RESUELVE CONSULTA DE PERTINENCIA DE INGRESO AL SEIA DEL PROYECTO QUE INDICA

RESOLUCIÓN EXENTA N° 0078 /2018

ANTOFAGASTA, 12 ABR. 2018

Ilustración 1. Plano de Detalle de la Modificación.

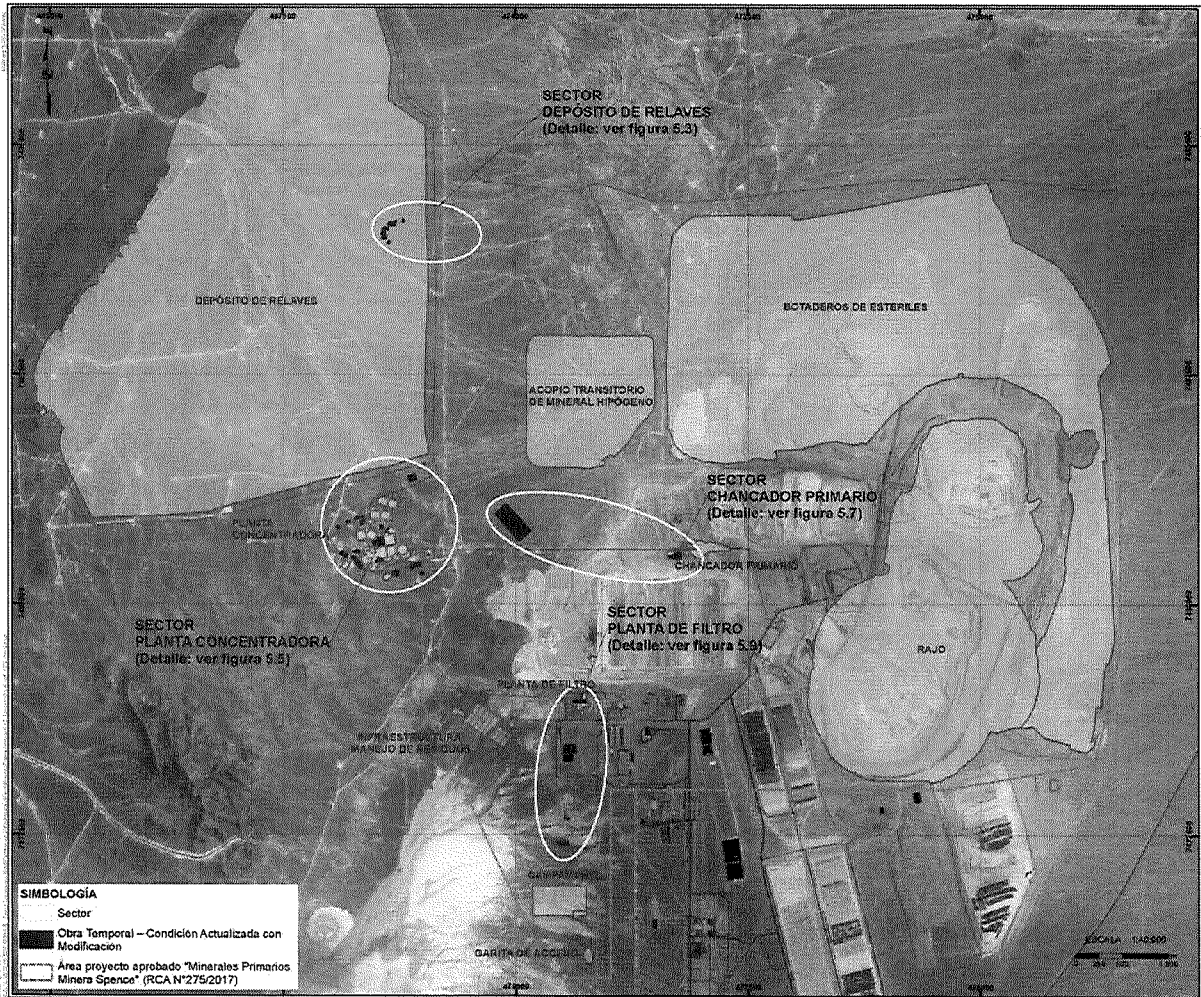
A continuación, se presenta un plano que ilustra los sectores y obras en los cuales se introducen los cambios del proyecto aprobado:

Los cambios que se pretenden introducir al proyecto aprobado, contemplan 29 generadores adicionales que suministrarán energía eléctrica a las obras temporales de las instalaciones de faena, totalizando 2,28 MW de potencia.

De acuerdo a lo anterior y dado que la potencia total de generación adicional de energía es inferior a 3 MW, no es aplicable esta tipología.

Los cambios que se pretenden introducir al proyecto aprobado, consideran la instalación de una estación de combustible temporal destinada al abastecimiento de combustible líquido (Petróleo *Diesel*) para vehículos motorizados y otros usos, cuya capacidad de almacenamiento será de 50.000 litros.

Visto lo anterior, esta tipología no es aplicable, considerando que la Modificación no requieren habilitar estaciones de servicio superiores a los doscientos mil litros (200.000 L).

1. El Proyecto **“Adecuación de instalaciones de faena de la fase de construcción”** **no debe ingresar obligatoriamente al SEIA**, ya que no reúne los requisitos expuestos en el Considerando 3, de la presente resolución.
2. Que, este pronunciamiento ha sido elaborado sobre la base de los antecedentes proporcionados por el Señor Jaime Henríquez Valenzuela, en representación de Minera Spence S.A., cuya veracidad es de su exclusiva responsabilidad y en ningún caso lo
